B 198 Ortsumgehung Mirow, Südabschnitt

Amphibien, Reptilien, Wild, Fischotter

Planfeststellung B 198 Ortsumgehung Mirow, Südabschnitt

Unterlage Nr. 12.5.5
Blatt Nr. N1
Reg. Nr.
Datum
Zeichen

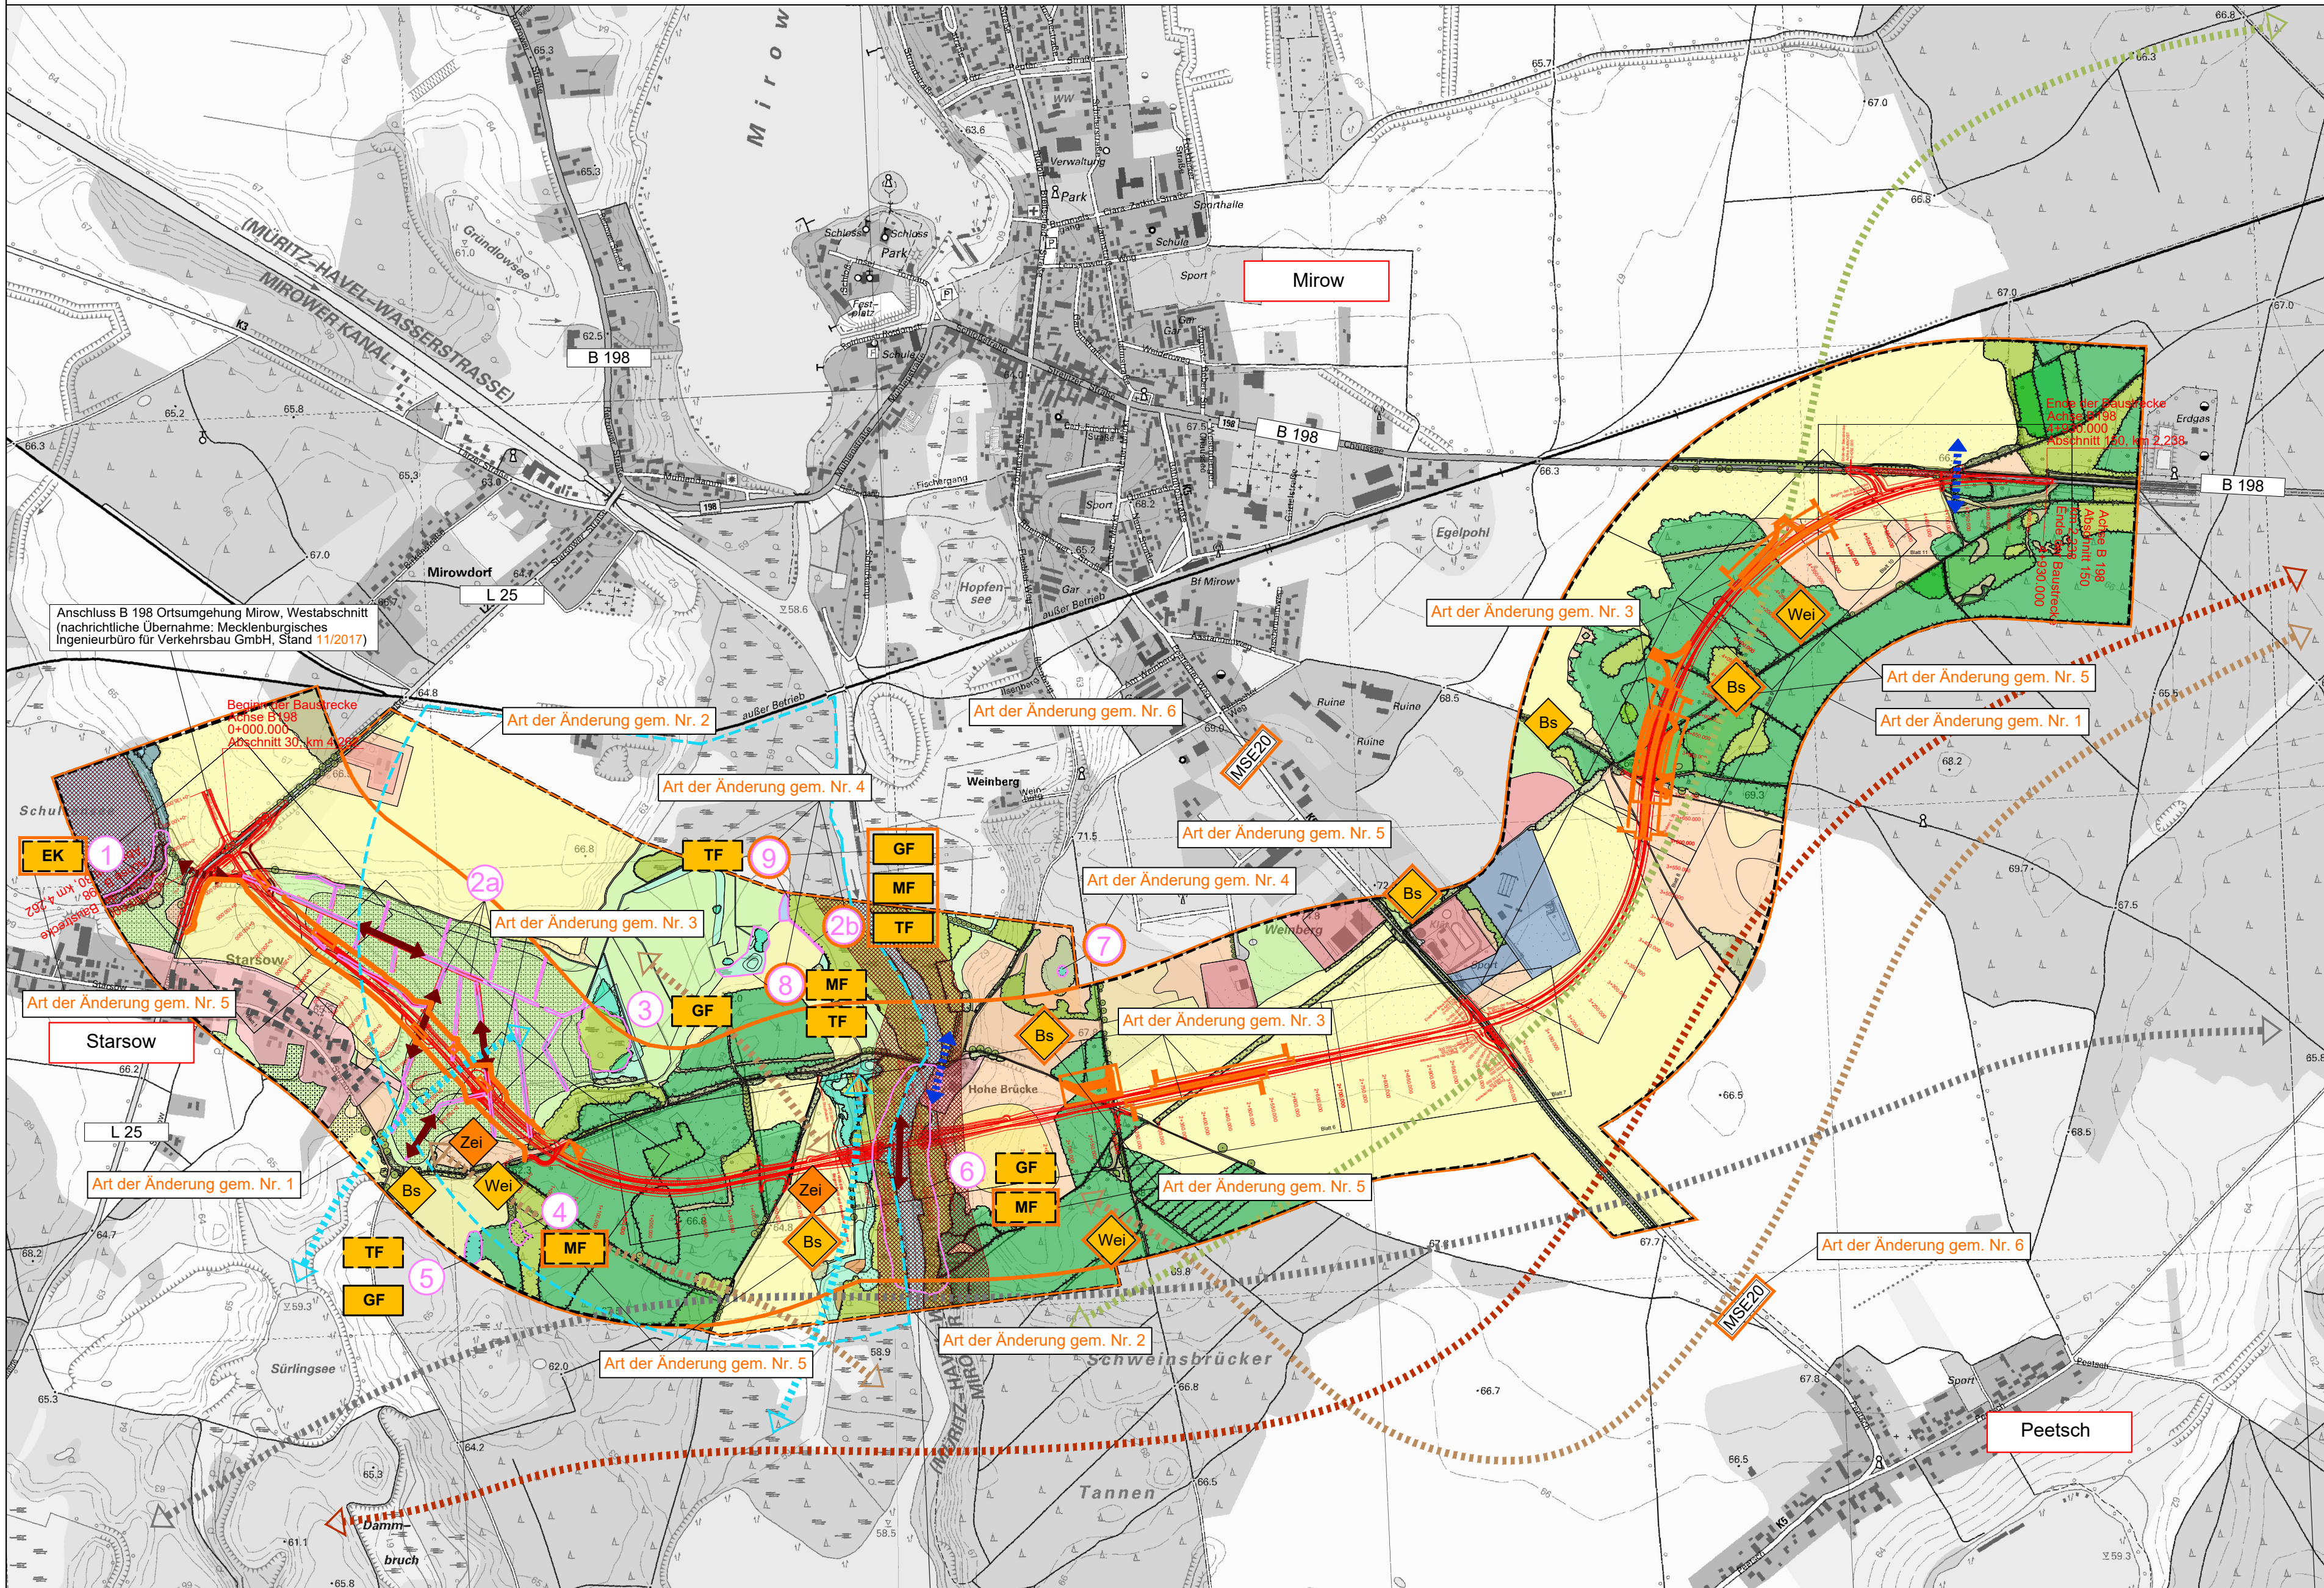
6	Änderung der Bezeichnung der Kreisstraßen im Landkreis Mecklenburgische Seenplatte	05.03.2018	Langer
5	Änderungen bzgl. der Amphibiennachweise an untersuchten Standorten im Rahmen der Kartierung 2016 (PLAN AKZENT Rostock, 2016)	05.03.2018	Langer
4	Zusätzliches Laichgewässer mit Amphibiennachweis im Rahmen der Kartierung 2016 (PLAN AKZENT Rostock, 2016)	05.03.2018	Langer
3	nachrichtliche Übernahme technischer Änderungen (s. Unterlage 7, MIV Neustrelitz, 11/2017)	05.03.2018	Langer
2	Erweiterung des Untersuchungsraums Biotypenkartierung zur Plausibilisierung der UVS	05.03.2018	Langer
1	Aktualisierung der Biotypenkartierung (PLAN AKZENT Rostock, 2016)	05.03.2018	Langer
Nr.	Art der Änderung	Datum	Aufgestellt
